Beschlussvorlage für die Sitzung am 30.09.2024

| Bauleitplanung | : | Stadt Marktoberdorf Landkreis Ostallgäu |
| Vorhaben | : | Aufstellung des vorhabenbezogenen Bebauungsplanes Nr. 80 „MFH Memelstraße“ |
| Hier | : | Behandlung der Stellungnahmen, die während der frühzeitigen Beteiligung der Öffentlichkeit und der Behörden in der Zeit vom 06.06.2024 bis 10.07.2024 vorgebracht wurden (§ 3 Abs. 1 und § 4 Abs. 1 BauGB) |

20.12., 9:55 h

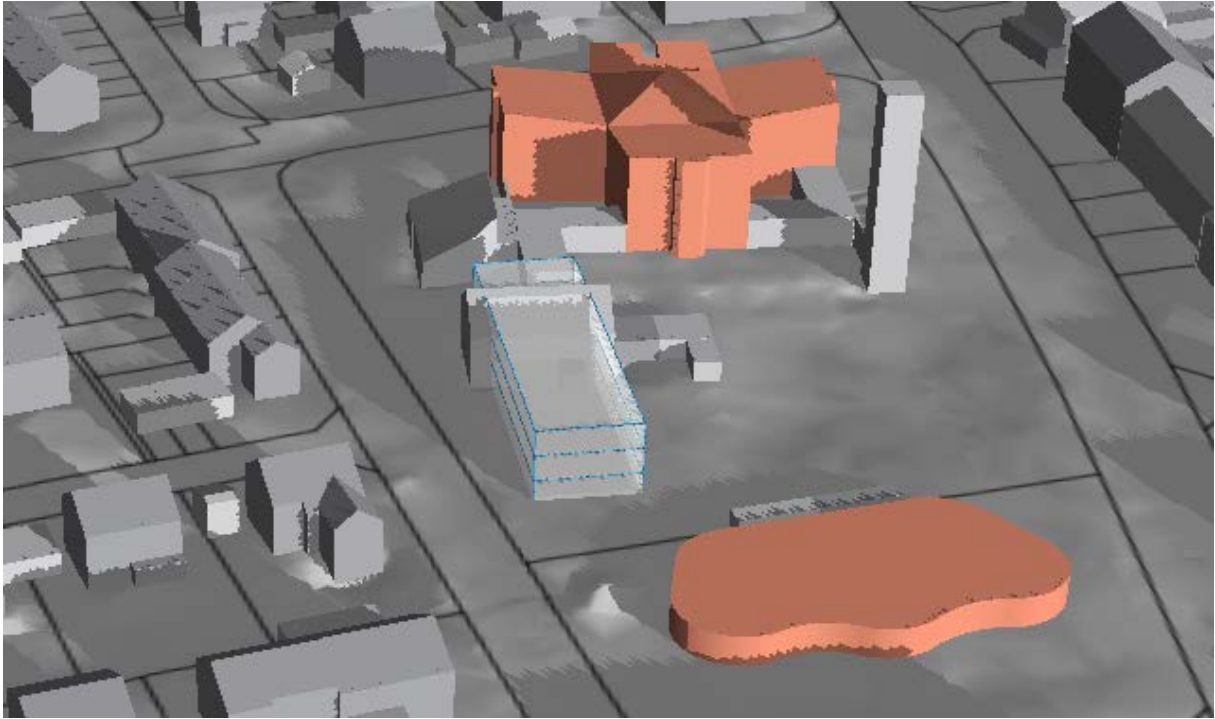
3. Des Weiteren befürchten wir, dass es zu einem breitflächigen Schattenwurf und zu einer starken Abnahme der östlichen Sonneneinstrahlung kommt.

Wir bitten daher – neben der o.g. Beschränkung der Aufständering - die Position und Ausrichtung des geplanten Gebäudes zu überprüfen, ob hier noch Verbesserungen, z.B. durch eine Verschiebung Richtung Osten für die betroffenen Nachbarn erreicht werden können.

Eine Schattensimulation durch die Stadt MOD hat ergeben, dass der Schattenwurf des geplanten Wohngebäudes nur geringfügige Auswirkungen auf die Umgebungsbebauung hat. Diese Auswirkungen sind innerstädtisch nicht unüblich und daher hinzunehmen. Eine Verschiebung des geplanten Mehrfamilienhauses ist daher nicht vorgesehen. Die Darstellung des Schattenwurfes wird den Beschlussunterlagen beigelegt.
